新型キー付キャップ発売のご案内

日頃は弊社 YS 燃料サブタンクをご愛顧賜り厚く御礼申し上げます。

今回の変更により、現行品名「KY-CAP」から「KY-CAP-A」に品名変更となります。

【外観変更略図】

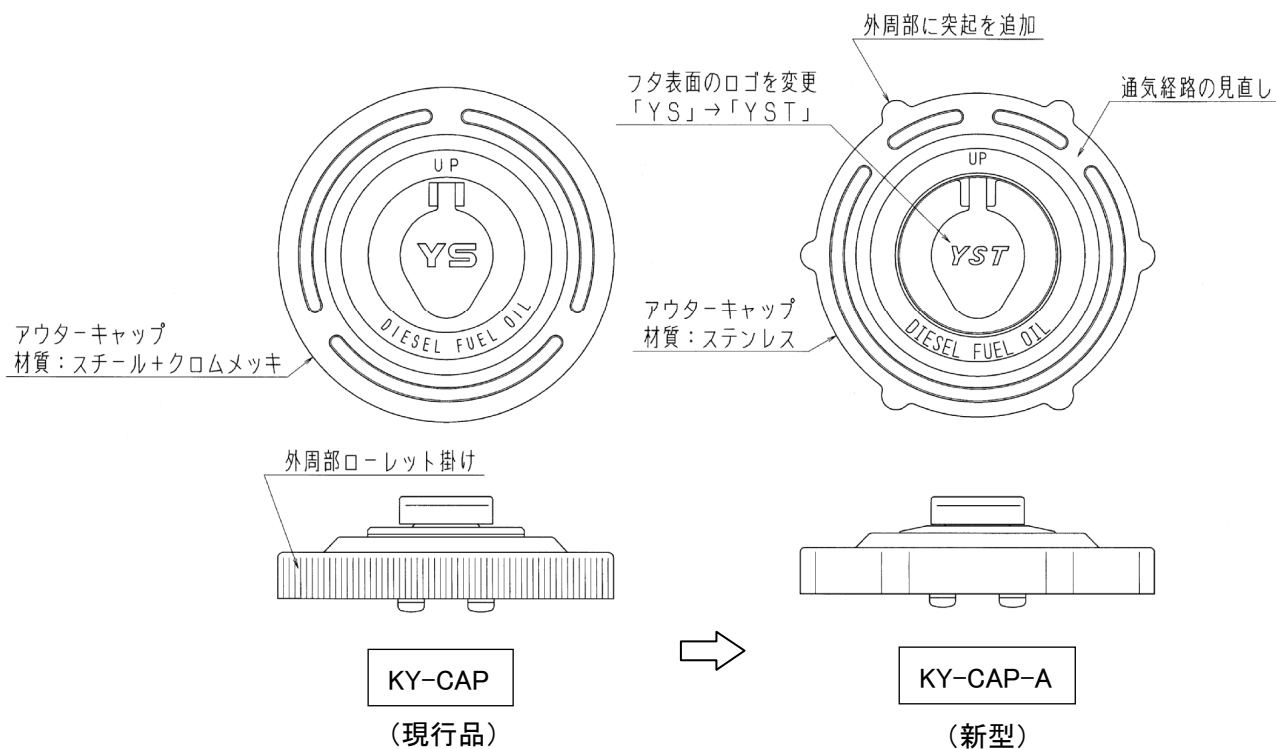
- ① 操作性改善のために、キャップ外周部に突起を付けました。(キーレスキャップと同形状)
- ② 耐食性改善のために、アウターキャップをステンレスとしました。(その他の部品は現行品と同じ)
- ③ 通気経路の見直しにより、通気経路からの燃料のにじみ出しを改善しました。
- ④ 樹脂部品を一部変更し、丸みを持たせた形状としました。
